Øster Assels. Ørding Kærvej
Anlæggelse af sø ved Sillerslev Å
Geoteknisk vurdering

GEO projekt nr. 35246
Rapport 1, 2011-10-24

Figur 1.1. Placering af Geosyds boringer (sort streg angiver påtænkt dige)

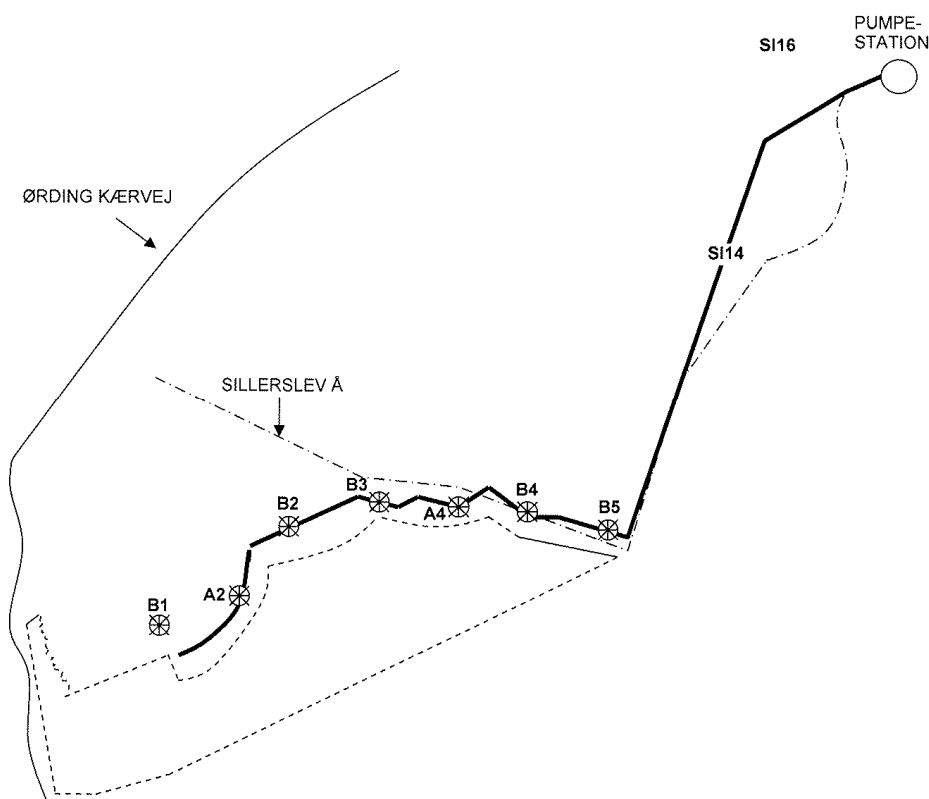
De fleste boringer er standset i gytje, hvorfor tykkelsen af de stærkt sætninggivende lag ikke er afklaret. Boringerne er således ikke ført dybt nok til at fastlægge oversiden af sætningfrie lag. Geosyd og Skude & Jacobsen er enige heri.

De udførte boringer er oplyst udført som snegleboringer, formentlig uden anvendelse af borerør (foring) til stabilisering af borehullet. Vi formoder derfor, at borehullerne er faldet sammen, og at pejlerørene efterfølgende er presset ned i de sammenskredne materialer uden gruskastning og/eller bentonitafpropning. De målte grundvandsspejl kan være påvirket af, at pejlerørenes filterstrækninger er placeret i lavpermeabel gytje, der lukker for vandindsivning til pejlerørene, hvorfor der kan gå nogen tid, inden vandspejlet bliver stabilt i pejlerørene.

Figur 1.3: Målte vandindhold i gytjen, afhængig af dybden.

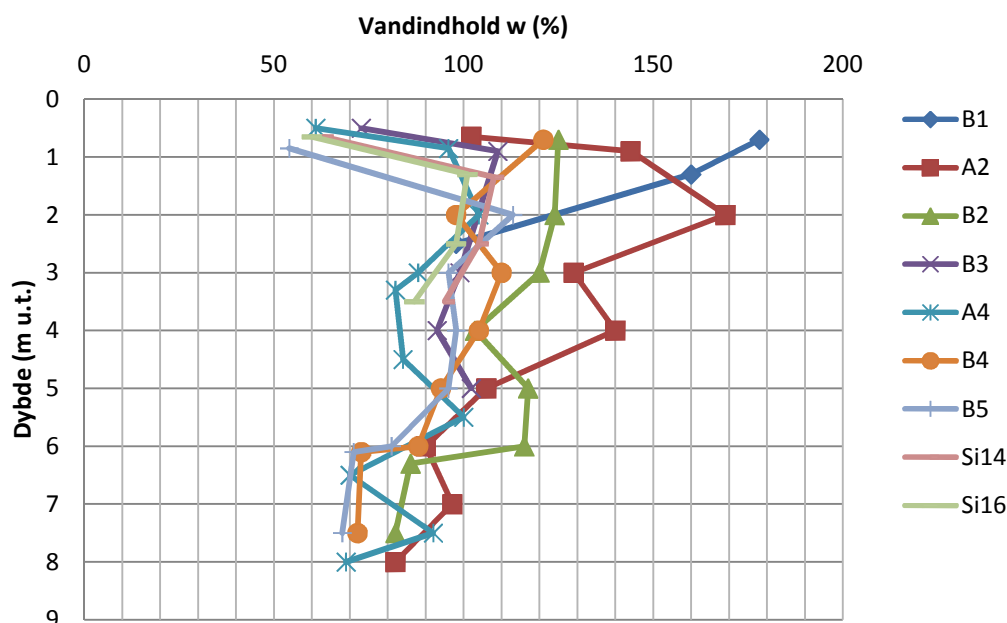
I det aktuelle tilfælde er der målt vandindhold i gytjen på $w = 50 - 178 \%$, jf. boreprofilerne og optegningen i figur 1.3. Geosyd angiver i rapportteksten vandindhold op til 325 %, men sådanne høje vandindhold har ikke kunnet genfindes på boreprofilerne.

Figur 1.4: Dekadehældning Q i gytje, afhængig af koten

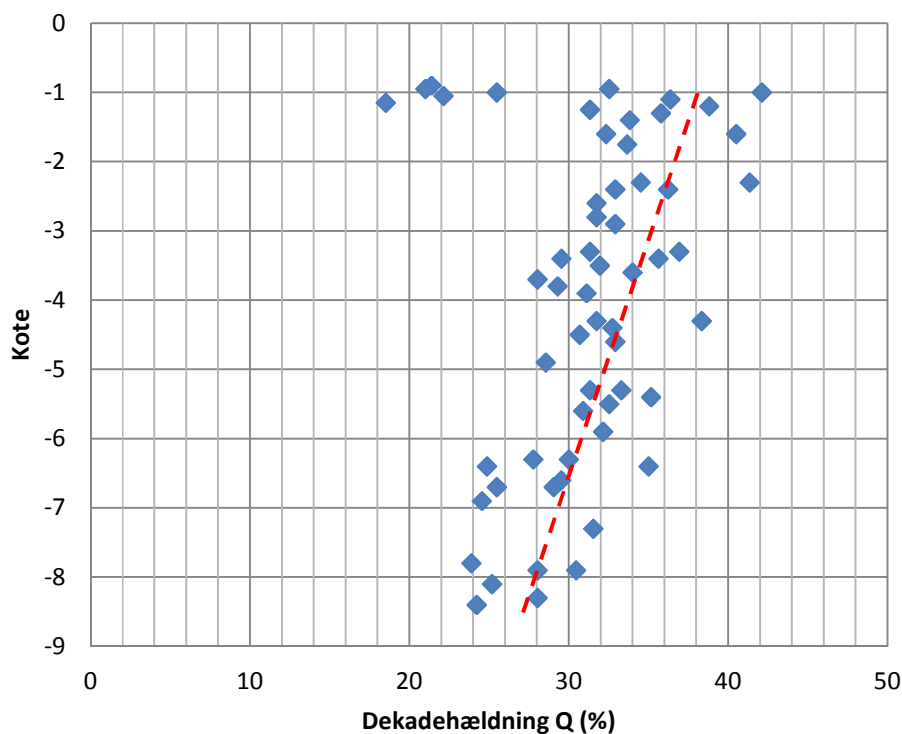
Vandindholdet kan erfaringsmæssigt benyttes i en vurdering af dekadehældningen vha. skønsformlen $Q (\%) = 60 \cdot (w-25)/(w+40)$, hvor vandindholdet w indsættes i %. Med baggrund i de målte vandindhold er skønnes dekadehældningerne til $Q = 18 - 42 \%$, jf. figur 1.4. De laveste værdier i kote -1 er formentlig udtryk for enten en vis sandiblanding. I figuren angiver den røde kurve en skønnet "gennemsnitsværdi".
